Bydgoszcz Airport

Data: 03.02.2016

Nasz znak: 2016/02/00076

Dotyczy: postępowania o udzielenie zamówienia publicznego w trybie przetargu nieograniczonego na wykonanie zadania w następującym zakresie: „Dostawa i uruchomienie Automatycznego Systemu Pomiarów Parametrów Meteorologicznych (AWOS) oraz systemu zapasowego AWOS-R na terenie Portu Lotniczego Bydgoszcz S.A. wraz z instalacją niezbędnej infrastruktury technicznej”

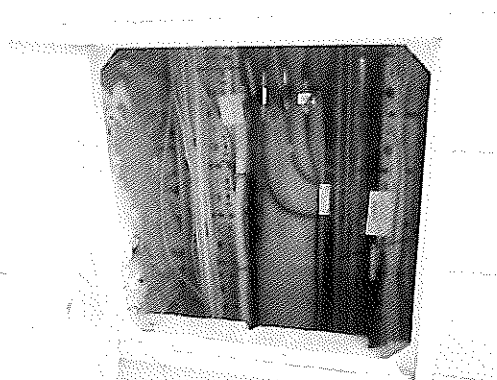
Zgodnie z informacją otrzymaną na wizji, prosimy o udostępnienie dokumentacji fotograficznej powyższych instalacji.

Zgodnie z informacją na wizji i brakiem możliwości wejścia na TWR w terminalu poniżej opis wraz z dokumentacją zdjęciową:

Poziom biur

Poziom techniczny

Poziom punktu alarmowego

Poziom wieży PAŻP

Przykładowe zdjęcie sufitu (wszystkie sufity są w tej samej technologii na wieży TWR w Terminalu u Kontrolerów Ruchu Lotniczego)

Zdjęcie posadowienia obecnego monitora (jednostka wewnętrzna znajduje się w konsoli obok monitora długość kabli ok. 2,5 metra)
